Mission régionale d'autorité environnementale

**Avis sur la poursuite et le projet d'exploitation
d'une carrière de roche calcaire
à Rolampont (52)
de la société Granulat de Haute-Marne (GDHM)**

n°MRAe 2018APGE112

Extrait « Mesures complémentaires de l'hydrogéologie » :

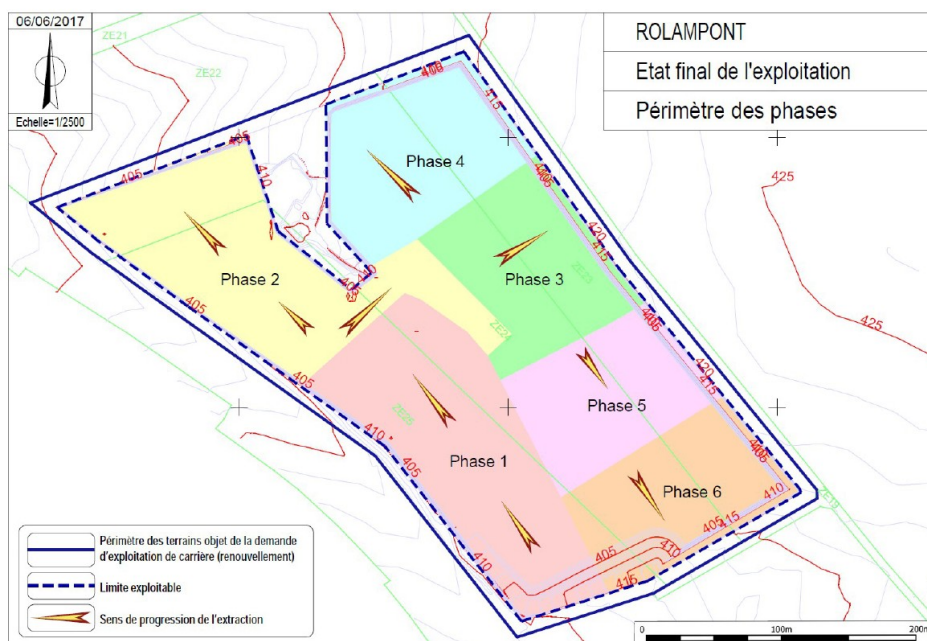
L'Ae recommande à l'Inspection dans ses propositions et au Préfet dans ses prescriptions de demander les mesures complémentaires décrites par l'hydrogéologue agréé² et non prévues par l'exploitant (limitation des surfaces de terrain mises à nu simultanément, surveillance et mesures spécifiques en cas de découverte de fissures ouvertes dans le gisement lors de l'exploitation, procédure d'alerte des exploitants des captages d'eau potable en cas de pollution accidentelle et procédure anti-vol de carburant).

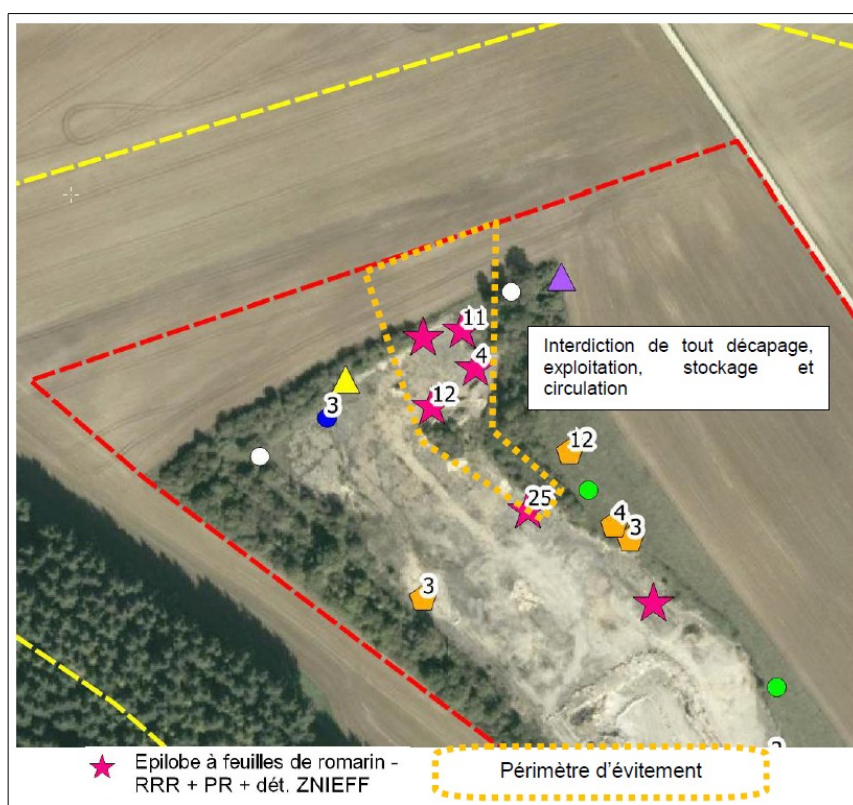
L'étude d'impact justifie du respect d'une démarche ERC (Eviter-Réduire-Compenser). Ainsi l'évitement consiste à préserver de tous travaux une zone de 5400 m² à l'ouest du site, concentrant notamment des populations d'Épilobe à feuilles de romarin et de Lézard des murailles et un habitat du Bruant jaune et permettant d'éviter des destructions d'individus.

L'Autorité environnementale se félicite de la mise en place d'une mesure d'évitement mais s'interroge sur la surface préservée au regard des points de localisation de la population d'Épilobe à feuilles de romarin.

L'Autorité environnementale recommande que le périmètre d'évitement de l'Épilobe à feuilles de romarin soit matérialisé sur site et repris dans les plans d'exploitation afin de rendre plus facilement contrôlable sa préservation.
